Richtlijnen voor herontwikkeling van de Flevomanege Dronten (Wonen aan De Zuid)

Bijlage 2 bij Besluit No. B21.001486

onderwerp	Richtlijnen voor herontwikkeling van de Flevomanege Dronten
datum	04 mei 2021
opgesteld door	Het Oversticht i.s.m. gemeente en bewoners/belanghebbenden
aan	Gemeente Dronten

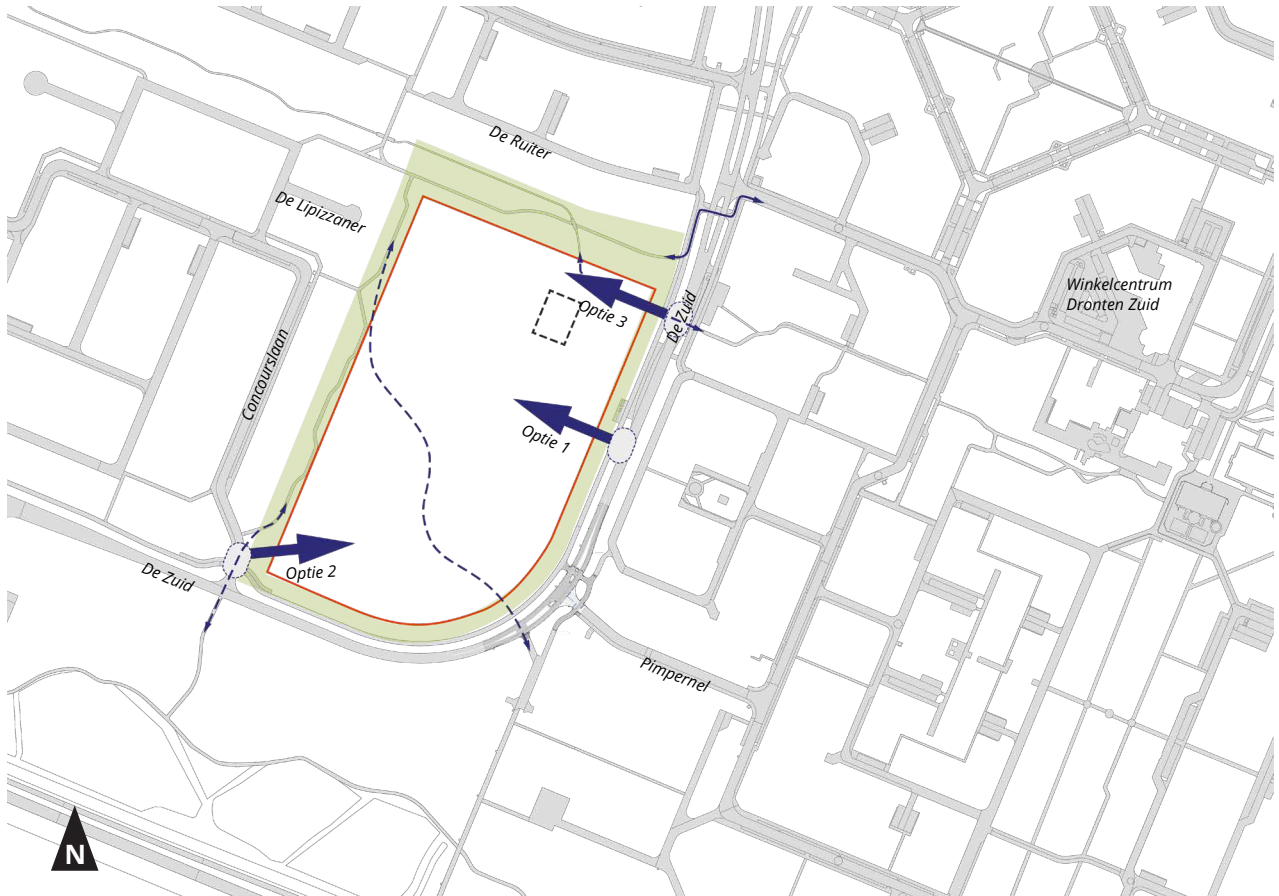
Tijdens de inwonersparticipatie zijn de volgende reacties en opmerkingen naar voren gekomen:

- Vaak is genoemd dat men de voorkeur geeft aan één hoofdontsluiting van het nieuwe woongebied.
- Enkele keren is een voorkeur voor twee ontsluitingen genoemd.
- Er zijn verschillende voorkeuren voor de plaats van de ontsluiting genoemd - niet/wel bij de Concourslaan, bij de Pimpernel, een ovonde met Lancasterdreef, bij de oorspronkelijke toegang van de manege.
- Vaak werd er aandacht gevraagd voor de hoeveelheid verkeer en de snelheid ervan in de huidige situatie op De Zuid.
- Geregeld is de suggestie voor een rotonde bij de Pimpernel aangehaald.
- Vaak is aandacht gevraagd voor behoud - en betere aanhechting van fiets- en voetpaden.
- Geregeld is er aandacht gevraagd voor het veilig over kunnen steken van De Zuid.
- Er is een suggestie voor een speelse weg door nieuwe woongebied gedaan, om snelheid te beperken.
- Enkele keren is aandacht gevraagd voor voldoende parkeerplaatsen.

- Creëer bij voorkeur één hoofdtoegang en een tweede secundaire toegang voor noodverkeer.
- Plaats de benodigde toegang(en) op één van de drie denkbare mogelijke toegangen tot het plangebied. Zie daarvoor opties 1, 2 en 3.
- Hanteer de *Nota parkeernorm 2016* voor het bepalen van het aantal parkeerplaatsen.
- Houdt rekening met de doelgroep bij de afmeting van de parkeerplaatsen, bijvoorbeeld ruime parkeerplaatsen voor senioren.
- Pas wegen in met een profiel voor de snelheid van 30 km/h.
- Hergebruik de bestaande aanwezige betonklinkers uit het noordelijke deelgebied.
- Pas uitsluitend noodzakelijke verharding toe.
- Verharding is waterdoorlatend waar mogelijk.
- Voer de parkeerplaatsen bij voorkeur uit in halfverharding of groen met bodemversteving.
- Leg een wandelroute over het terrein aan.

Water

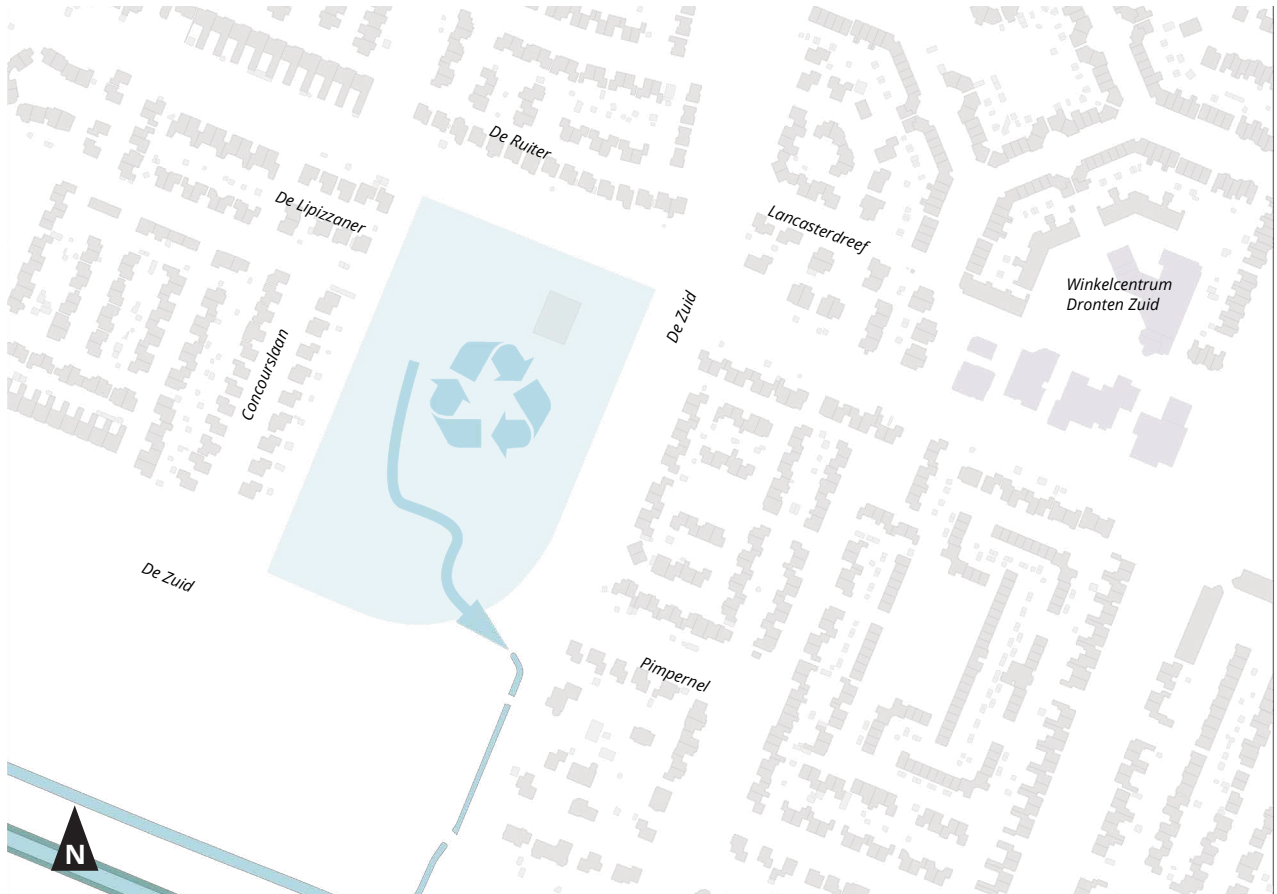
Tijdens de inwonersparticipatie zijn de volgende reacties en opmerkingen naar voren gekomen:

- De combinatie tussen openbaar groen, water en speelplekken worden vaker genoemd.
- De toepassing van sloten in relatie tot huidige agrarische karakter wordt genoemd.
- Er wordt aandacht gevraagd voor ongewenste insecten en ongedierte die oppervlakte water met zich meebrengt.
- Er wordt aandacht gevraagd voor groene daken.

- Vergelijk het verhard oppervlak van de huidige en nieuwe situatie en compenseer deze met 5% van het toegevoegd verhard oppervlak voor waterberging.
- Houd regenwater vast in het plangebied door middel van wadi's, groene gevels, groen blauwe daken (zie [Subsidieregeling groene daken en gevels](#)), watergangen, verbeterde ondergrond met passerende verharding of andere mogelijke infiltreerbare voorzieningen of mogelijkheden om water te bergen en vertraagd af te voeren.
- Combineer wadi's of watergangen met (openbare) groenstructuren en speelplekken.
- Toon met een stresstest (T=100+10%) aan dat er geen wateroverlast situaties ontstaan en dat de omliggende

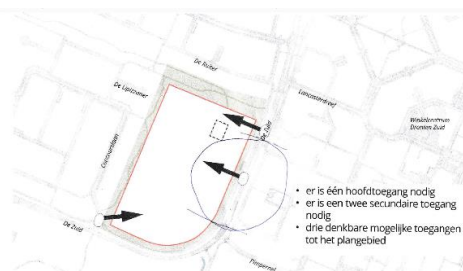
- 58. Wij hebben kennis genomen van de voorlichting op 14 april. Bij de ontsluiting van het project is door de heer Hakkers genoemd dat de gemeenteraad in 2019 een akkoord heeft gegeven op de herinrichting van o.a. De Zuid. In dit besluit is ook een aanpassing van de Pimpernel opgenomen. Conclusie was dat er geen rotonde kan komen bij de Pimpernel. Was de gemeenteraad in mei 2019 op de hoogte dat er een ontsluiting moest komen voor plan de Manege. Wij hadden zitting in de werkgroep herinrichting De Zuid. Wij kunnen ons niet herinneren dat er in de werkgroep ooit is gesproken over de ontsluiting van de Manege. Wij waren in de veronderstelling dat er vanaf De Boeg tot De Landmaten alleen het asfalt zou worden vervangen. In de planning wordt na 21 mei 2021 gestart met het asfalteren van de De**

Zuid van De Boeg tot De Landematen. Is het niet veel verstandiger om deze fase op te schorten tot er duidelijkheid is over de ontsluiting van de Manege. Na vaststelling van de ontsluiting de laatste fase van de herinrichting van De Zuid opnieuw aanbesteden en uitvoeren. Zo voorkom je wellicht dat er nu geld wordt besteedt aan de Pimpernel terwijl in een later stadium blijkt dat door de ontsluiting van de Manege opnieuw kosten zouden moeten worden gemaakt
Zie vraag 57.
